Územní studie

Posouzení vybraných otázek souvisejících s případným vlivem vymezeného dopravního koridoru řešeného v platných Zásadách územního rozvoje Královéhradeckého kraje jako „rychlostní silnice R11“ při průchodu územím obce Kocbeře – formulování otázek souvisejících s případným vlivem dálnice D11 při průchodu územím obce Kocbeře.

Dopravně inženýrská kancelář s.r.o.
Bozděchova 1668, 500 02 Hradec králové

09 / 2016

NAVROHOVANÝ STAV PROJEKTEM DUR D11- KŘÍŽENÍ CYKLOTRASY SE SILNICÍ I/37 A DÁLNICÍ D11

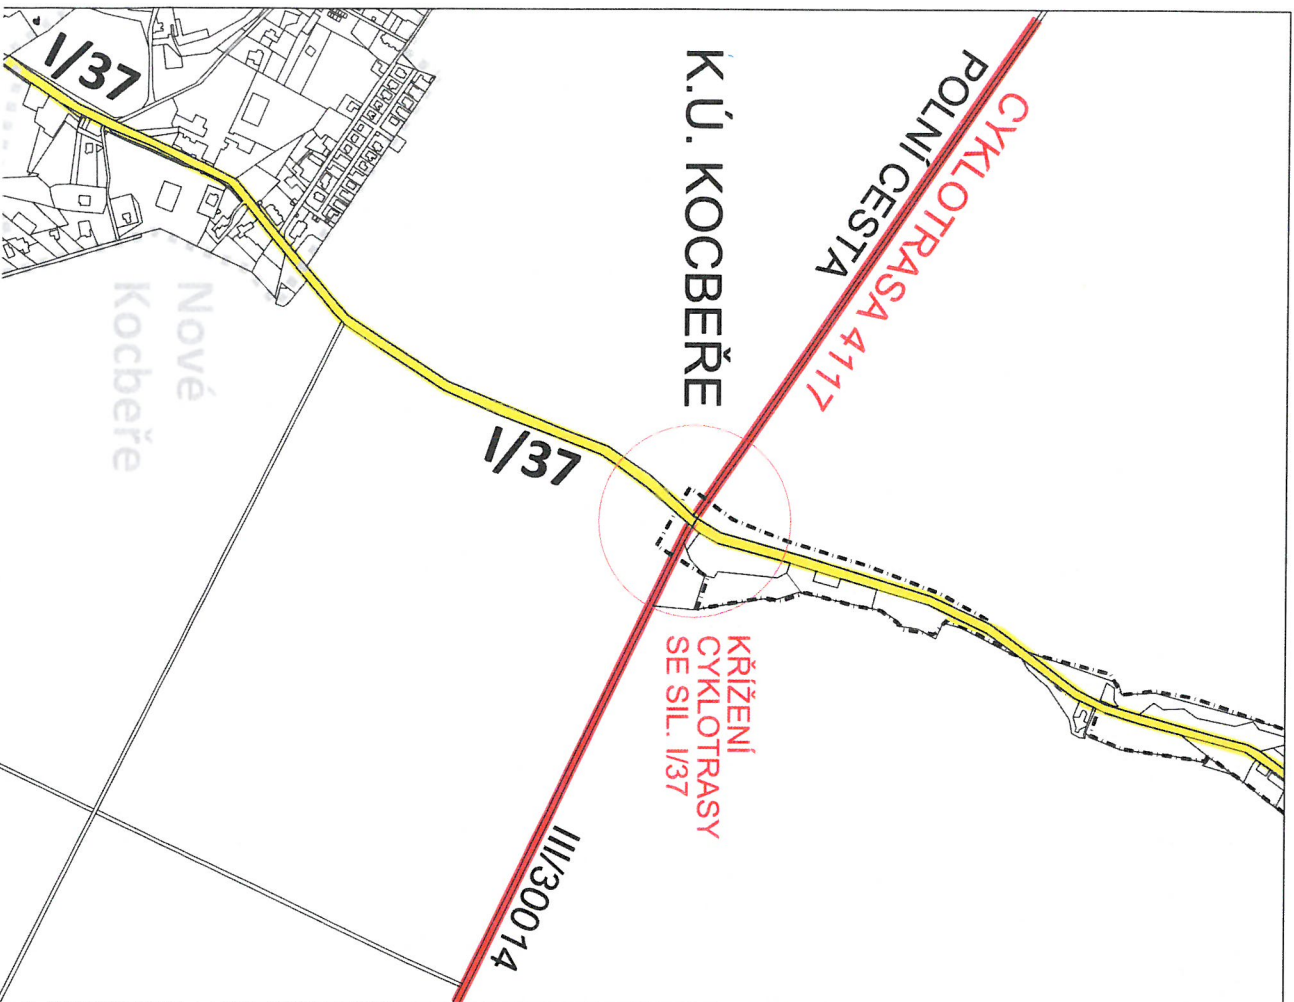
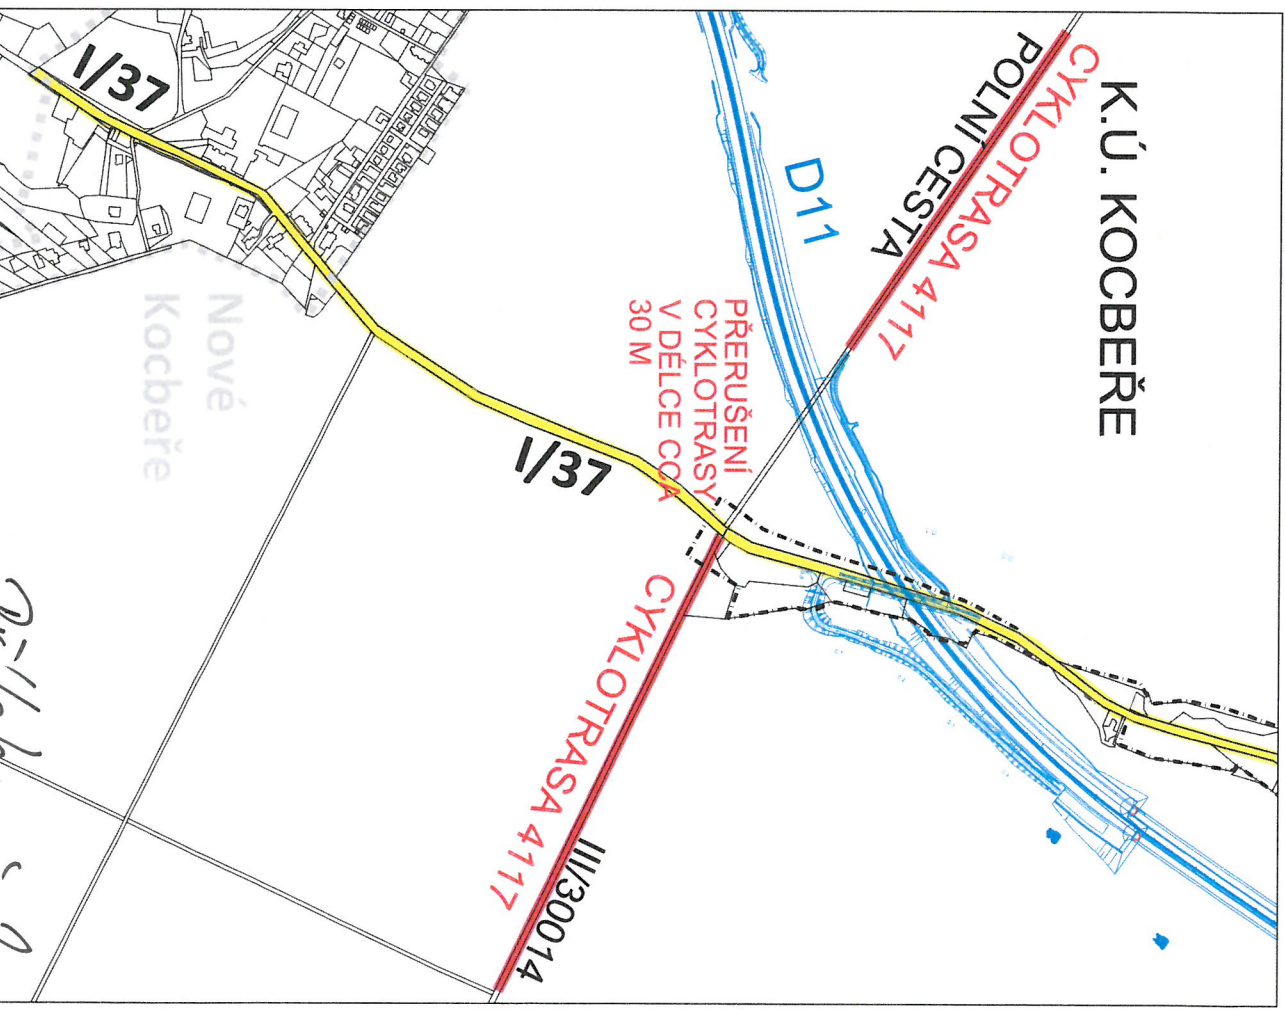
STÁVAJÍCÍ STAV - KŘÍŽENÍ CYKLOTRASY A SILNICE I/37
